## ALLEGATO A

PARERE IN MERITO ALLA VARIANTE DEL PIANO DI GOVERNO DEL TERRITORIO PER L'ADEGUAMENTO DELLA COMPONENTE GEOLOGICA, IDROGEOLOGICA E SISMICA AL P.G.R.A. ED AL P.A.I. E L'AGGIORNAMENTO DELL'ELABORATO ETRIR DEL COMUNE DI LODI (LO) AI SENSI DELL'ART. 13, COMMA 8, L.R. n. 12/2005. DELIBERAZIONE CONSILIARE COMUNALE DI ADOZIONE n. 107 del 22/11/2022

*Modifica approvata in sponda sinistra, tra la sezione 105 e la sezione 103 (a sinistra versione pre-modifica e a destra versione post modifica)*

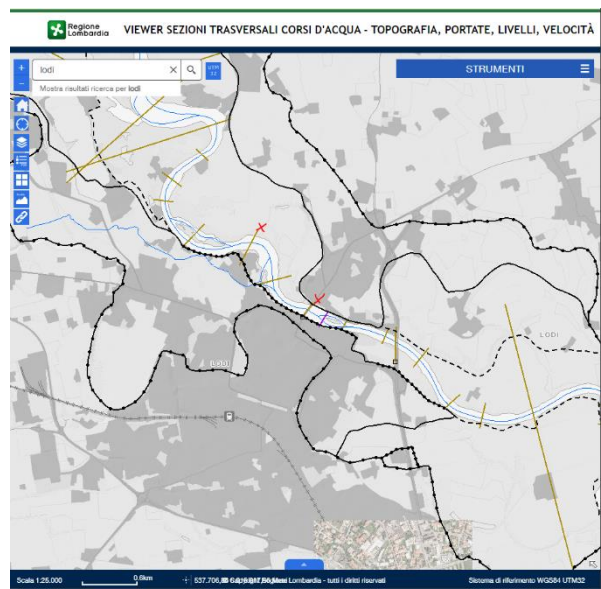
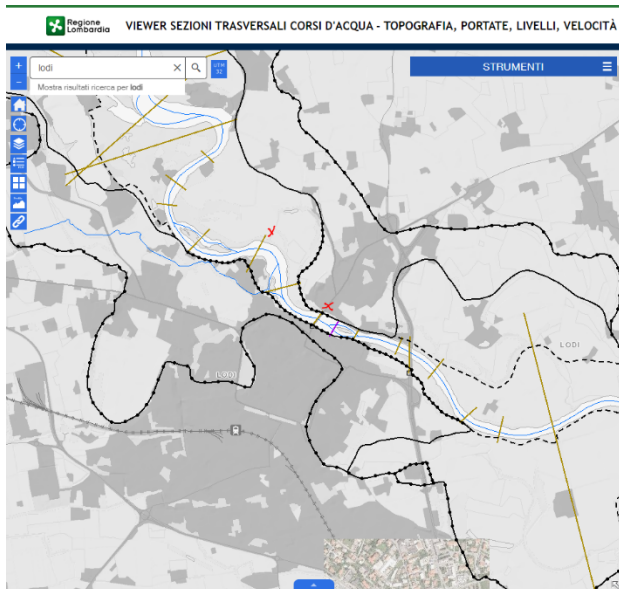
Il decreto n.280 del 09 ottobre 2019 del Segretario Generale dell’Autorità di bacino distrettuale del Fiume Po, avente ad oggetto *“art.28 comma 1 delle Norme di attuazione del Piano Stralcio per l’Assetto Idrogeologico (PAI) e deliberazione n.1/2012 del Comitato istituzionale. Presa d’atto del collaudo tecnico delle opere di difesa per il contenimento dei livelli in sponda sinistra del fiume Adda previsti dal PAI in Comune di Lodi: limite di progetto tra le Fasce fluviali B e C definito nel tratto in sponda sinistra compreso tra le sezioni PAI n.105 e n.102 e nel tratto in sponda destra compreso tra le sezioni PAI n.106 e n99 (Fogli 140, Sez. I e 140 Sez. IV)”* ha approvato (cfr art. 1 del Decreto 280/2019) le modifiche alle delimitazioni delle fasce fluviali vigenti esclusivamente nei tratti sottoindicati:

Alla luce di quanto sopra riportato, occorre ricondurre, in tutti gli elaborati, la delimitazione delle fasce fluviali alla versione attualmente vigente. Riguardo alle aree allagabili invece, occorre far riferimento alle aree allagabili corrispondenti allo scenario 4 della Relazione idraulica (Tavola D\_01\_01\_Scenari\_10000), che tiene conto degli interventi realizzati e collaudati. All'interno dell'area allagabile per Tr 200, è corretto tener conto della valutazione di dettaglio della pericolosità e del rischio svolta entro i seguenti ambiti: aree già edificate, territori di fascia C "vigente" posti a tergo di un limite di progetto tra la fascia B e la fascia C, aree edificate ricadenti all'interno dell'area a rischio idrogeologico molto elevato. Per le restanti aree ricadenti entro le fasce fluviali vigono le norme delle fasce medesime. Si chiede di esplicitare bene il riferimento a tale normativa nella carta di fattibilità geologica e nelle norme geologiche di piano.
